**"MEJORAMIENTO DEL SISTEMA DE RIEGO MENOR LLALLIMAYO A NIVEL DE LATERALES,
DISTRITO DE LLALLI, PROVINCIA DE MELGAR, REGIÓN PUNO"**

PRESUPUESTO DEDUCTIVO N° 03

PRESUPUESTO DEDUCTIVO N° 03

POZAS DE DISIPACION CANALES 7.0 Y 8.2			OA-09
	"MEJORAMIENTO DEL SISTEMA DE RIEGO MENOR LLALLIMAYO A NIVEL DE LATERALES, DEL DISTRITO DE LLALLI - MELGAR - PUNO"			
Fecha	24/03/2021	Revisión	Fecha	Escala: Indicada
Dibujado por	JMSQ			
Revisado por:	ORM

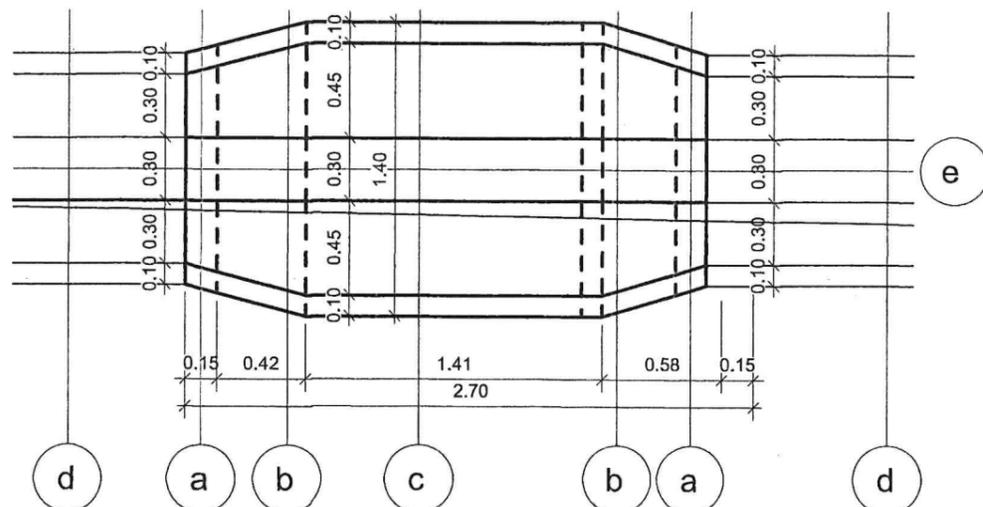
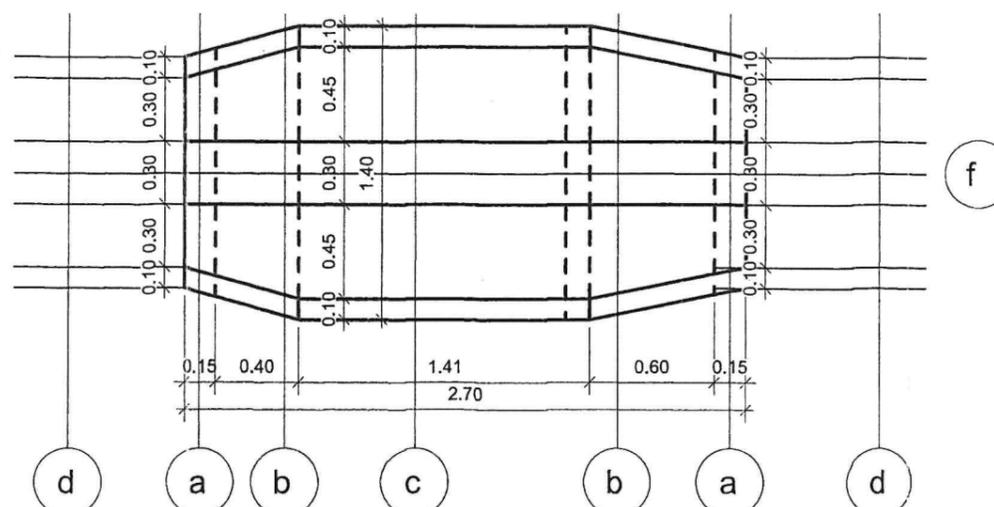
1.14.2	TRAZO, NIVELACIÓN Y REPLANTEO	M2						7.25	
	POZA CANAL 7.0			1.40	2.48			3.47	
	POZA CANAL 8.2			1.40	2.70			3.78	
1.14.3	EXCAVACION EN MATERIAL SUELTO A MANO	M3						3.54	
	POZA CANAL 7.0

24. CANAL SUBLATERAL 7.0

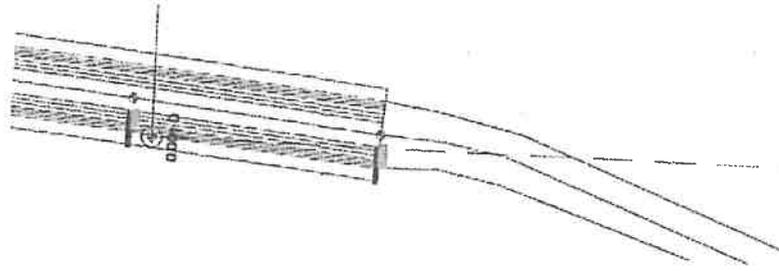
- Tiene una longitud de 550 metros en plano en planta y la longitud del perfil es 550 metros
- El eje del canal en la progresiva 0+240 al 0+550 está fuera del canal existente con 2.35m y que esta dentro de un cobertizo desfase
- Sección tipo que indica en el plano en planta no es consecuente con las acotaciones indicadas en el plano de secciones transversales $B = 0.90\text{m}$ o $B = 1.10\text{m}$

29. CANAL SUBLATERAL 8.2

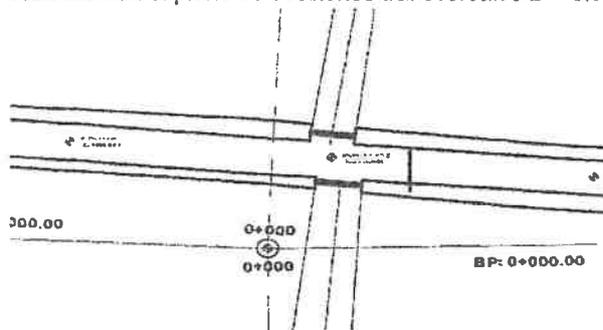
- Tiene una longitud de 280 metros en plano en planta y la longitud del perfil es 280 metros
- El 0+000 no empalma al canal sublateral 8 con distancia de 3.03m, no existe una transición para empalmar el canal
- La cota del del eje canal lateral 8 para el inicio del canal sublateral 8.2 es 3953.862 con lo que no coincide la rasante del dicho canal sublateral y que la cota terreno esta en un error de 0.8m

33. CANAL SUBLATERAL 9.3

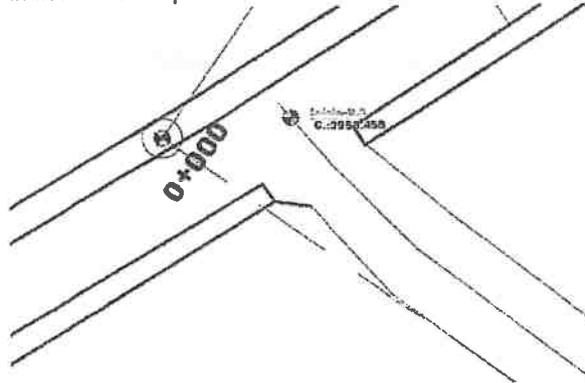
- Tiene una longitud de 350 metros en plano en planta y la longitud del perfil es 350 metros
- El 0+000 no empalma al canal sublateral 9 con distancia de -1.10m, no existe una transición para empalmar el canal
- La cota del del eje canal lateral 9 para el inicio del canal sublateral 9.3 es 3953.458 con lo que no coincide la rasante del dicho canal sublateral
